Concertation du ring du Pileu

Retours d'expériences

Ce document est rédigé par l'association MDB Massy afin de mettre en évidence des points de difficultés rencontrées suite aux aménagements du ring du Pileu mi-octobre 2020.

Accès bidirectionnel Chemin de la Sablière

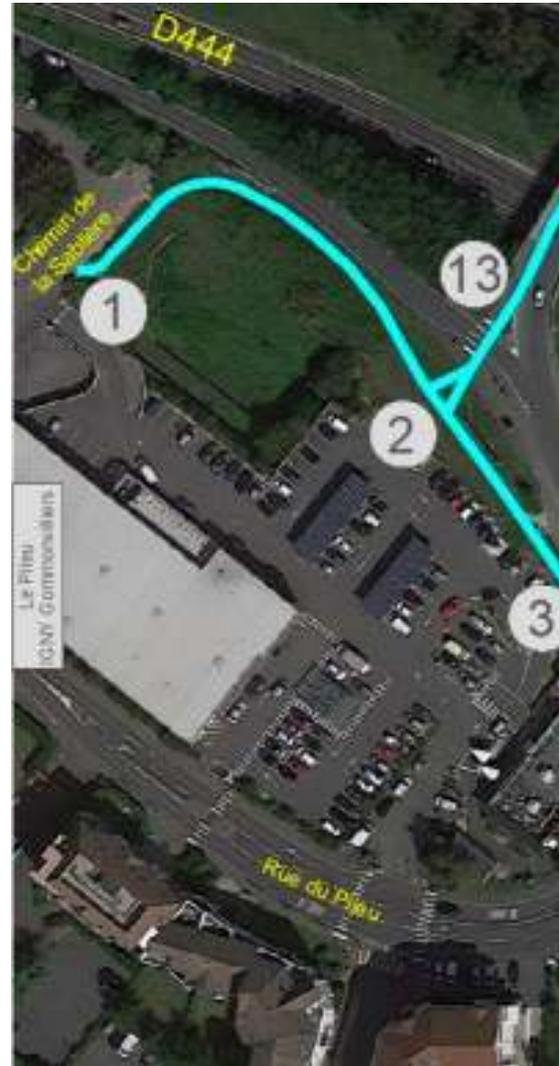
Les automobilistes qui sortent de la zone commerciale ne tiennent aucun compte de la présence éventuelle de cyclistes, peu habitués à la survenance de véhicules, que ce soit de la gauche ou de la droite. Cela mériterait une **signalisation en sortie du parking du Lidl**.

La jonction Impasse de la Sablière / PC est très perfectible.

Pas de signalisation pour informer de la présence de cyclistes.

Les véhicules sortant de la zone commerciale (Lidl) ne sont pas habitués à voir des vélos.

● Prévoir un fléchage au niveau du croisement Rue du Pileu / Chemin de la Sablière.

● Prévoir des pictogrammes vélo jusqu'au début de la piste.

● Prévoir une signalisation en sortie du parking du Lidl pour informer de la présence de vélos.

Jonction voie partagée / ring

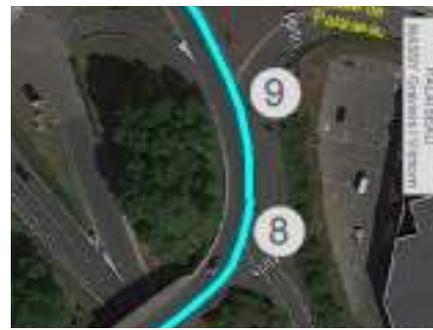
La jonction pourrait être plus large au vu de la place disponible.

Les séparateurs ne font pas forcément plus ralentir les véhicules.

L'épaisseur des bordures de trottoir n'empêche pas certains véhicules de forcer le passage.

● Casser les angles pour faire ralentir, et mettre en place un passage piéton surélevé pourraient faire réduire la vitesse.

Sortie route de Palaiseau

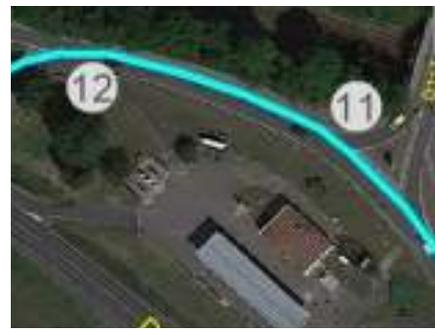
Pas de problème majeur à ce niveau. Toutefois, les véhicules sortants mordent allègrement sur la piste. Les séparateurs en font les frais...

Sortie Ring vers D444 (Versailles)

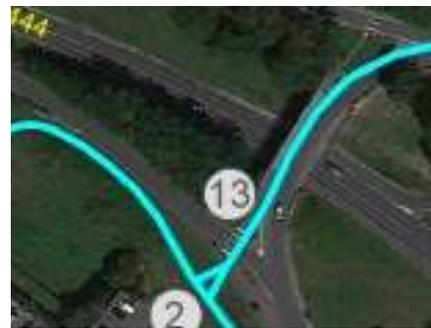
Cette sortie est très dangereuse : les véhicules sortent en gagnant de la vitesse pour anticiper l'entrée sur la D444.

● Une chicane est nécessaire, et si possible un passage piéton surélevé.
